Vatnsendahvarf - Athafnasvæði. Urðarhvarf 10

Tillaga að breyttu deiliskipulagi skv. 1. mgr. 43 gr. skipulagslaga nr. 123/2010

Erindi frá fundi skipulagsráðs nr. 134, 19. desember 2022 ONE / 2210266

Tillaga að breyttu deiliskipulagi: Urðarhvarf 10 Mkv. 1:2000

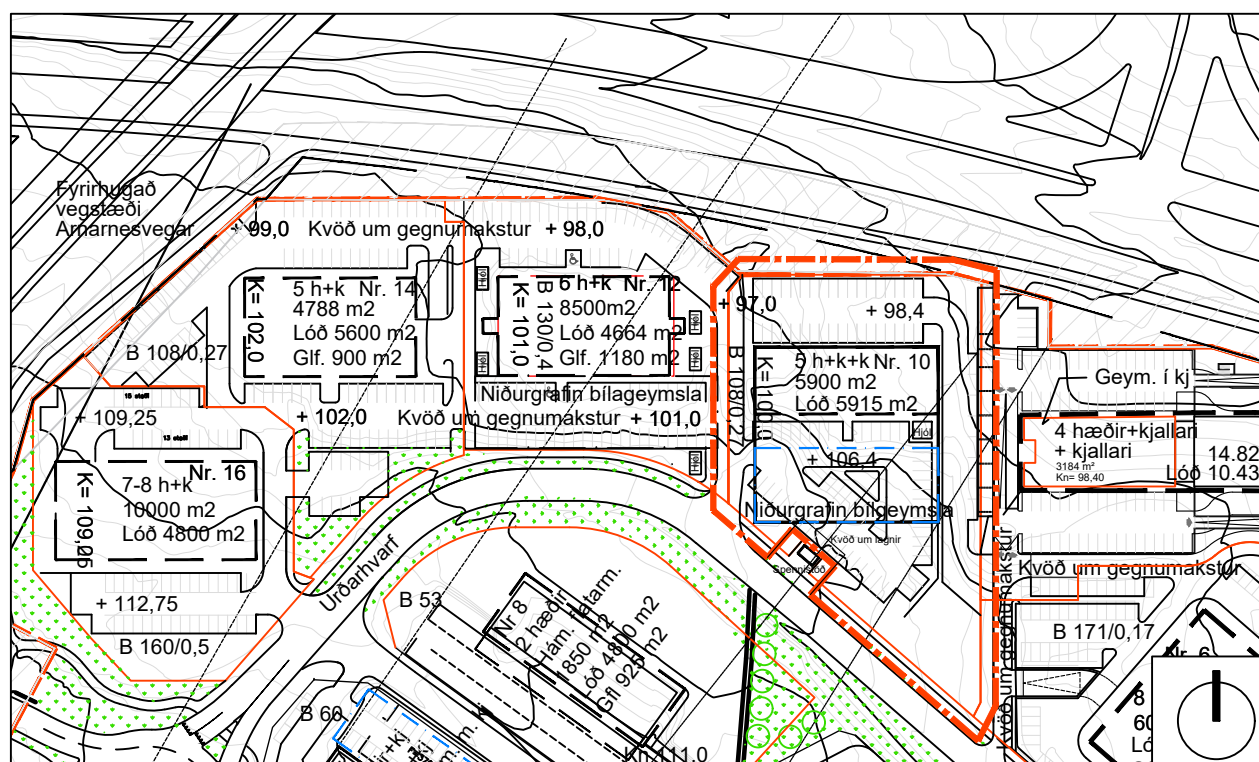
Í tillögu að breyttu deiliskipulagi fyrir Urðarhvarf 10 felst aukning á byggingarmagni á lóð úr 3.800 m² í 5.900 m² þar af um 2.200 m² í kjallara.

Nýtingarhlutfall eykst úr 0.65 í 1.

Ytri byggingarreitir breytist og færast til vesturs um 3 metra vegna stoðveggjar sem þegar hefur verið byggður á lóðarmörkum Urðarhvarfs 8 og 10.

Byggingarreitir kjallara stækka til suðurs og verður hann að hluta til á tveimur hæðum.

Gert verður ráð fyrir 134 stæðum á lóð þar af 34 stæðum í niðurgrafinni bilageymslu.

Gert verður ráð fyrir 40 reiðhjólum á lóð og þar af verði helmingur hjóla í lokuðu rými í kjallara eða á lóð.
